Sheet_1

Denjhang

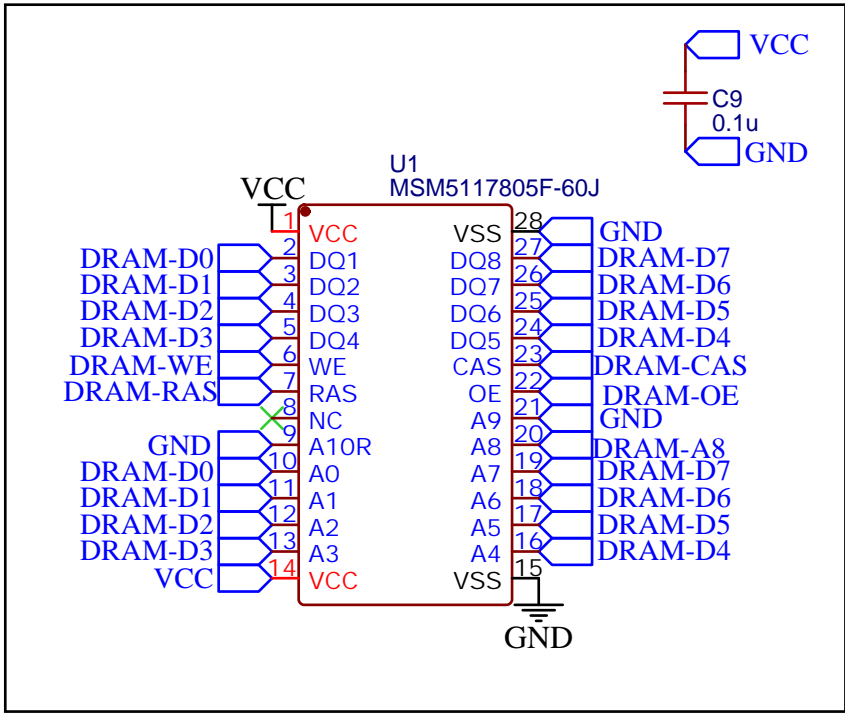
这里错了，请多次检查

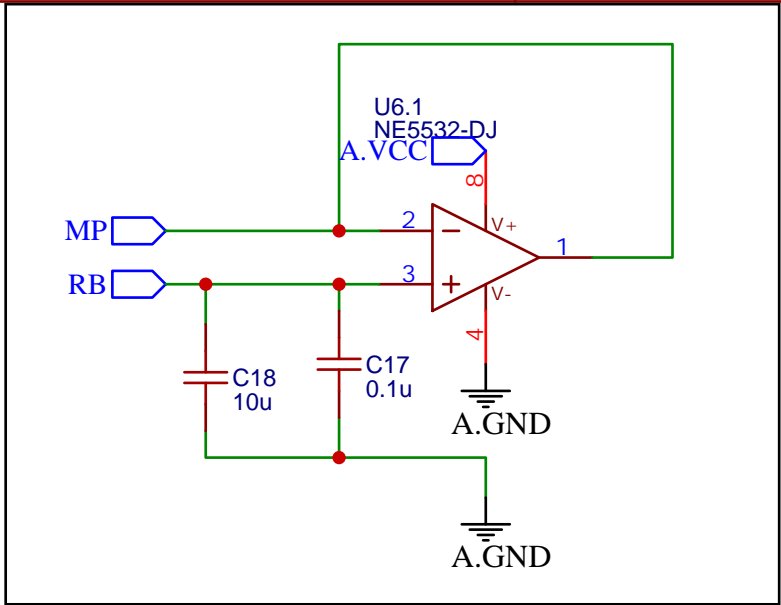
音量小，换1k
